COMUNE DI PERUGIA

DELIBERAZIONE DEL CONSIGLIO COMUNALE

N. 77 DEL 17.07.2017

VARIANTE AL PRG,PARTE OPERATIVA, SENZA INCREMENTO EDIFICABILITA': ELIMINAZIONE AREE EDIFICABILI MODIFICHE AREE EDIFICABILI, AREE A STANDARD, TRASFERIMENTI VOLUMETRICI, CORREZIONE ERRORI MATERIALI, MODIFICHE DI ALCUNI ARTT. TUNA-ADOZIONE.

TAV.3-3 Stralcio - Scala 1:5000

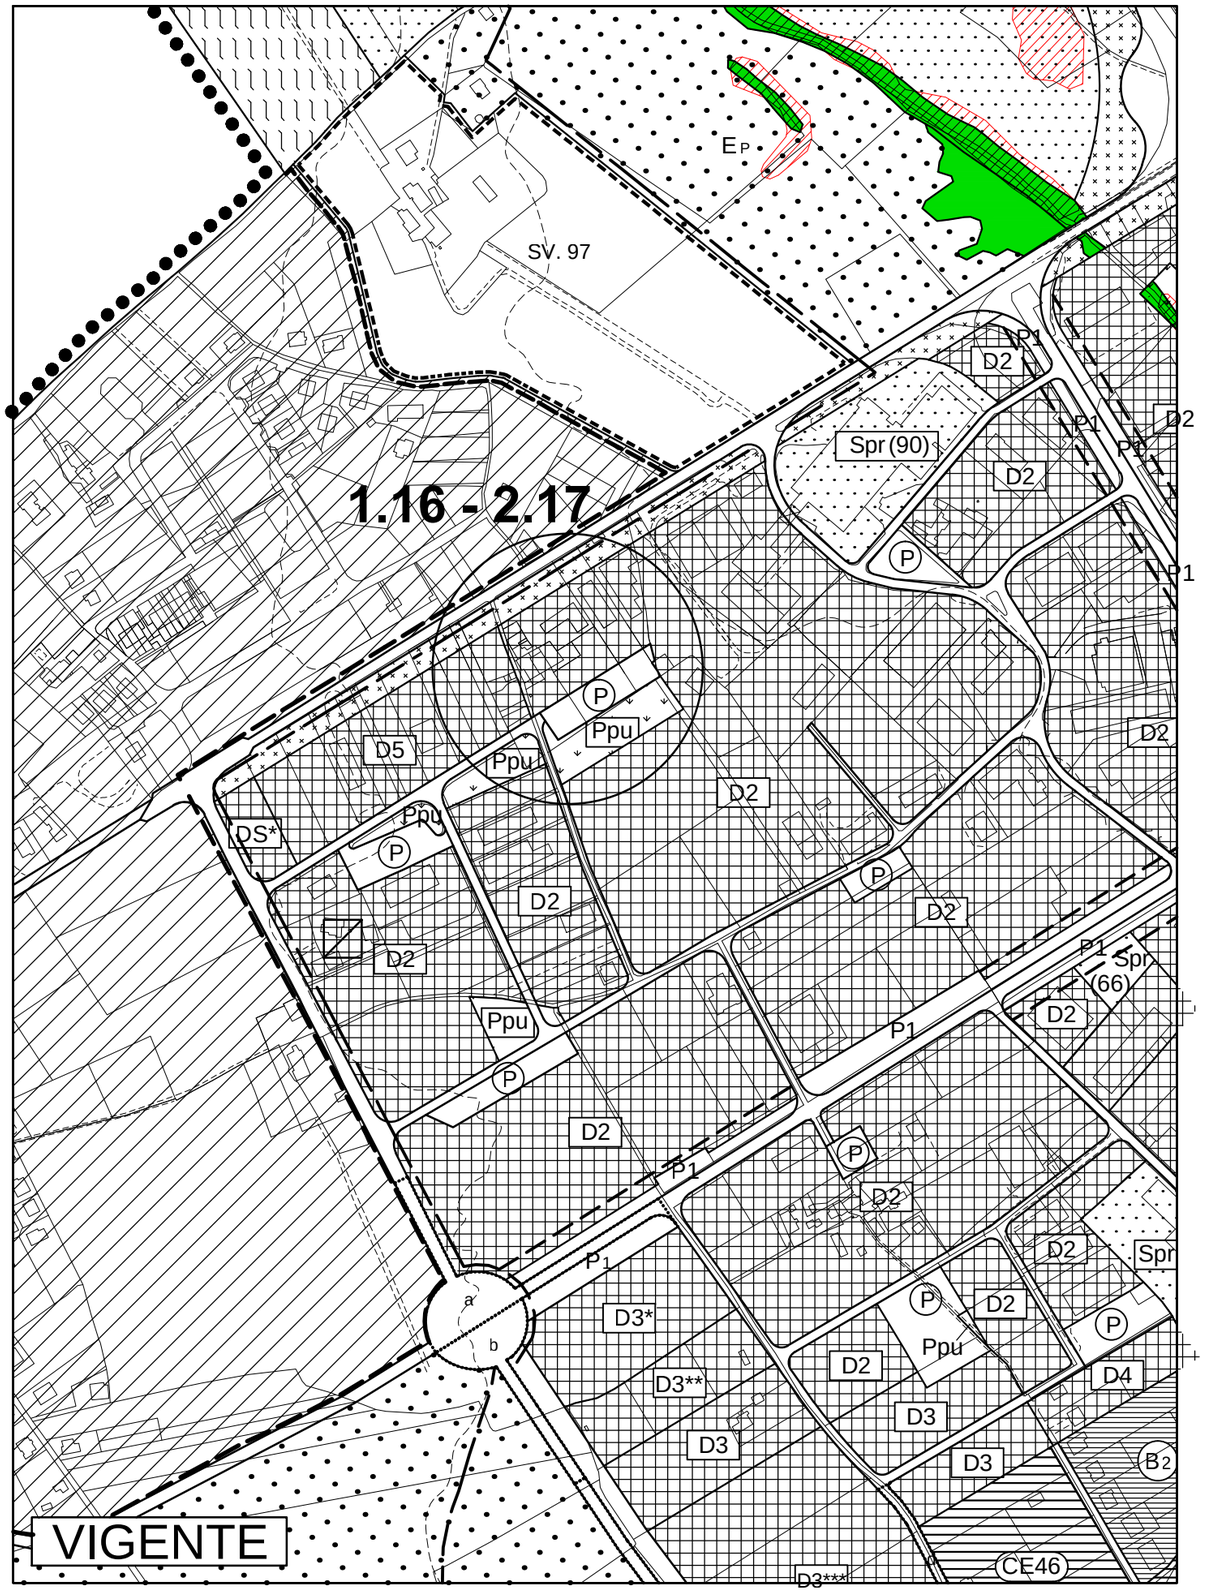
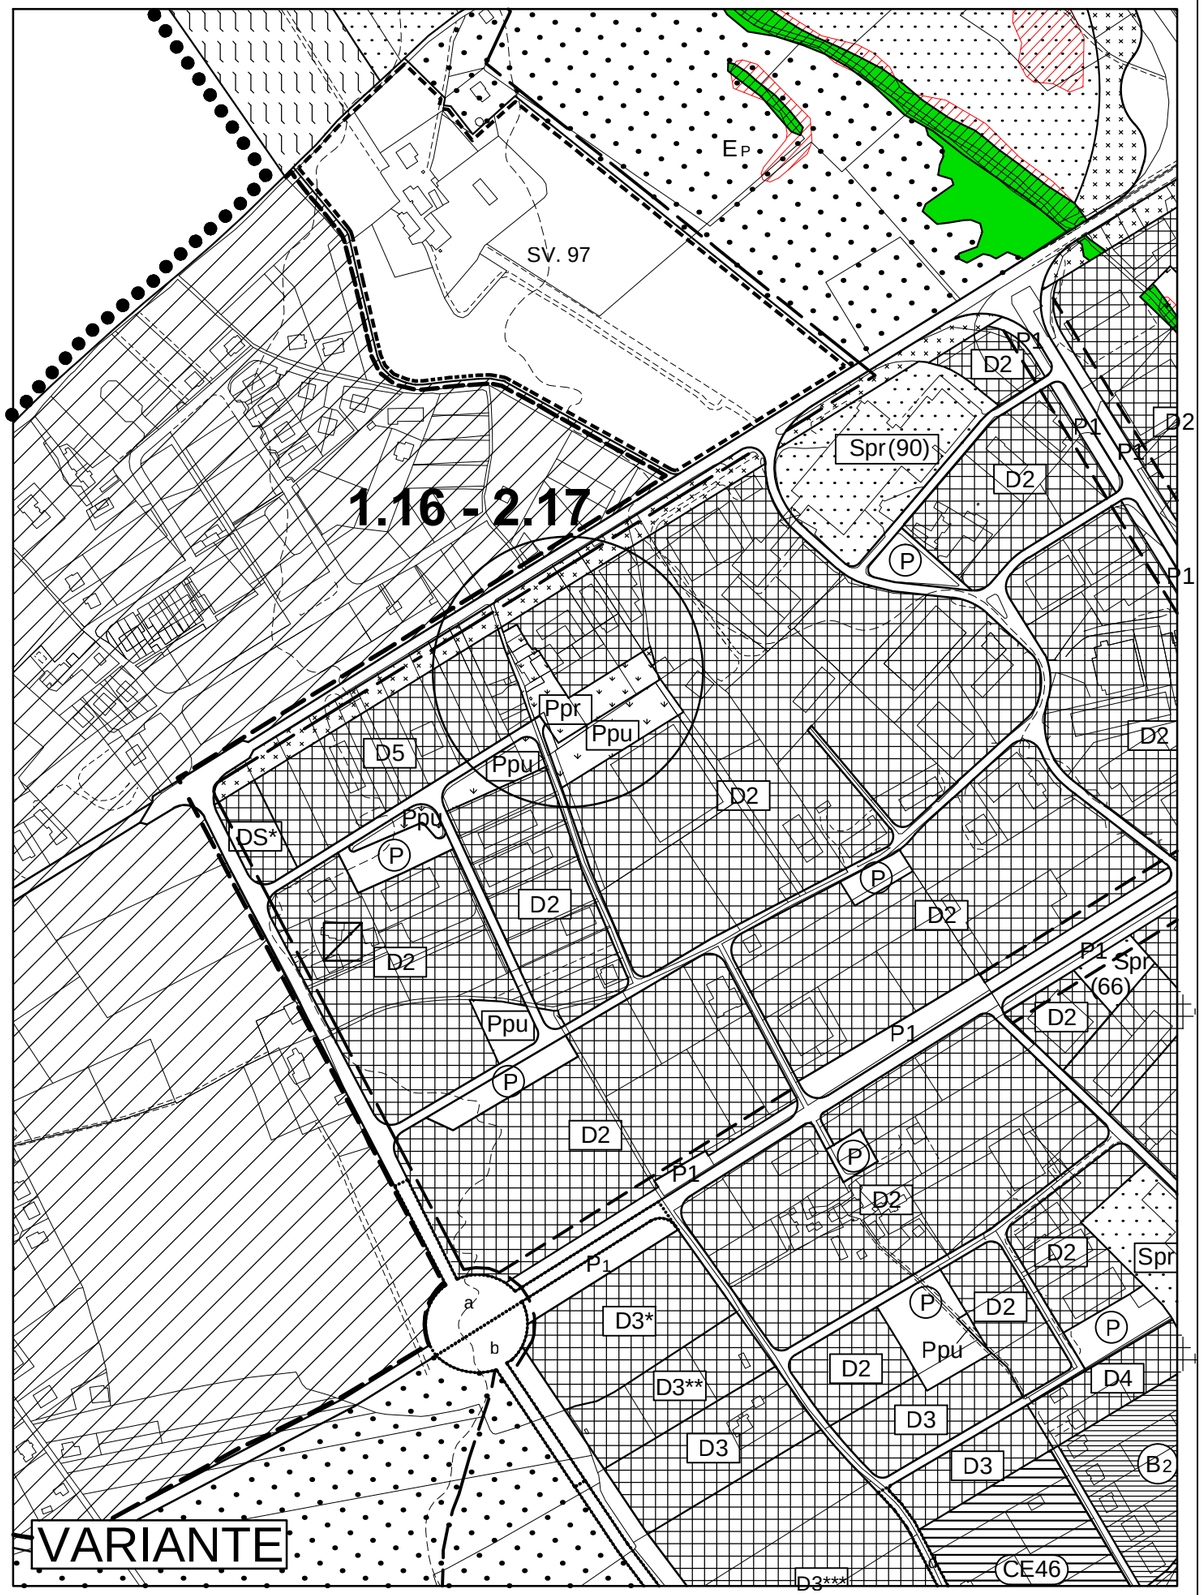
2.10 Modifica di una previsione viaria di PRG lungo la Strada Ponte della Pietra-S.Vetturino (Tav.3/3).

La modifica proposta dalla variante riguarda la soppressione dello svincolo inerente la previsione infrastrutturale di riconnessione tra la strada Ponte della Pietra-San Vetturino e la variante prevista per la strada Fosso Infernaccio. Nella fattispecie l'incrocio nodale interessa, tra l'altro, un lotto di terreno la cui proprietà aveva da tempo avanzato richiesta (vista anche la mancata realizzazione protrattasi nel tempo sia dello svincolo che della variante stradale) la sua eliminazione al fine di poter pienamente utilizzare il fondo per fini agricoli. Considerato peraltro il parere espresso dall'U.O. Mobilità e Infrastrutture sull'inattuabilità della soluzione così come configurata dal PRG, si procede a modificare detta previsione nei seguenti termini: - riconfigurazione dello svincolo con un innesto a T, posto in corrispondenza dell'aggancio con la Strada Ponte della Pietra-S.Vetturino esistente; - censimento del tratto stradale della medesima come viabilità di PRG, in sostituzione della vigente classificazione ad area agricola Ep; - riclassificazione delle aree su cui viene eliminata la previsione di viabilità come quella delle classificazioni limitrofe (Ep). Il tutto come meglio rappresentato nella cartografia di riferimento.

Svil.n° 90

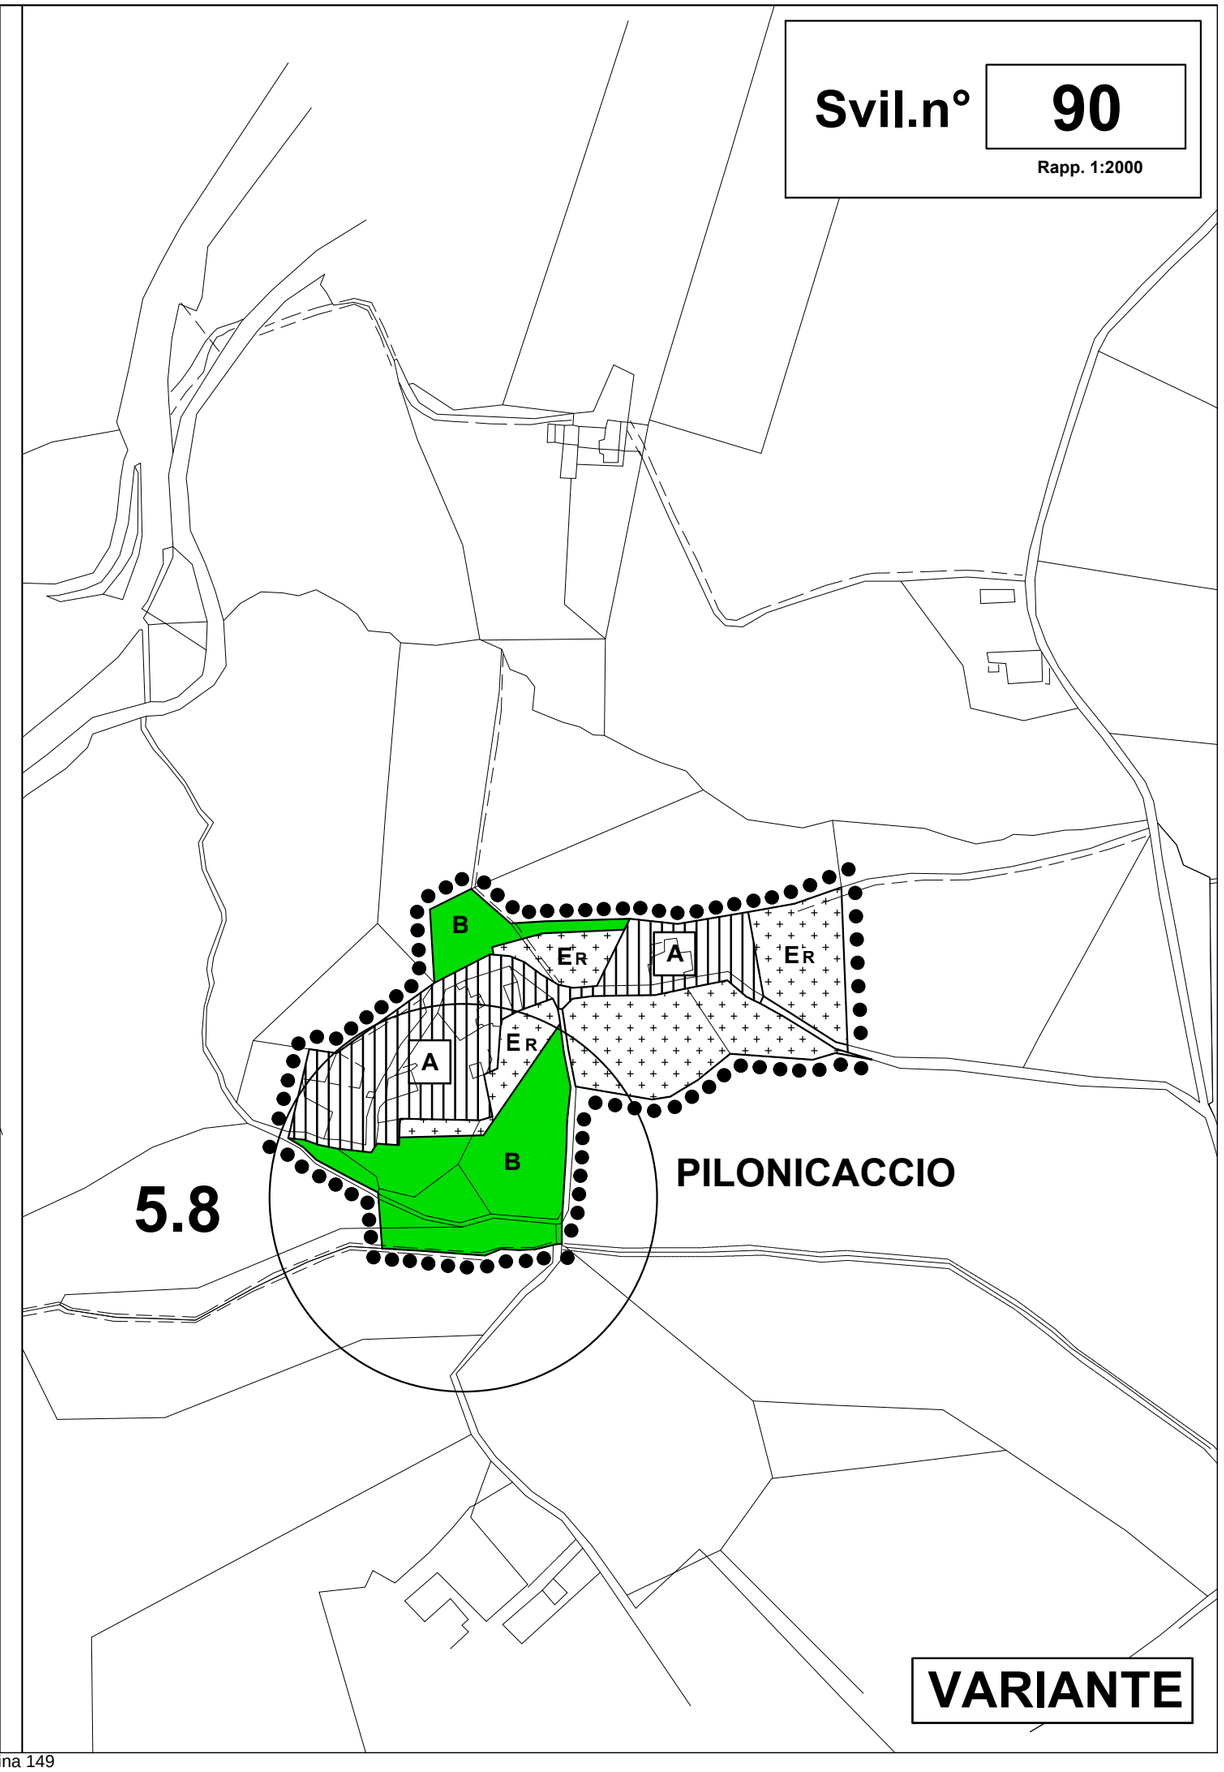
Anche in questo caso, nel tradurre le nuove tavole cartografiche (così come modificate ed allegate al predetto atto) destinate a sostituire quelle del PRG ante variante, non risultano tuttavia riportate, nel vigente PRG, le modifiche relative alla riperimetrazione delle zone boscate che hanno interessato la tavola 3/7 della Cartografia Generale in scala 1:10.000 e lo sviluppo storico n. 90 in scala 1:2.000.

In particolare la correzione riguarda l’area classificata come zona “ER” (zona agricola di rispetto) ricadente all’interno dello sviluppo storico sopra citato in loc. Pilonicaccio, trattata in sede di variante e per la quale (essendo interessata dalle zone boscate del PRG e del PTCP) era intervenuta la definizione dei giusti perimetri boscati accertati. Ritenuto pertanto di dover ovviare al mancato aggiornamento della cartografia di PRG (tav. Sv. n.90) nei termini sopra riportati, la variante provvede a modificare la

suddetta tavola secondo quanto già precedentemente approvato con la D.C.C. n. 38/14.
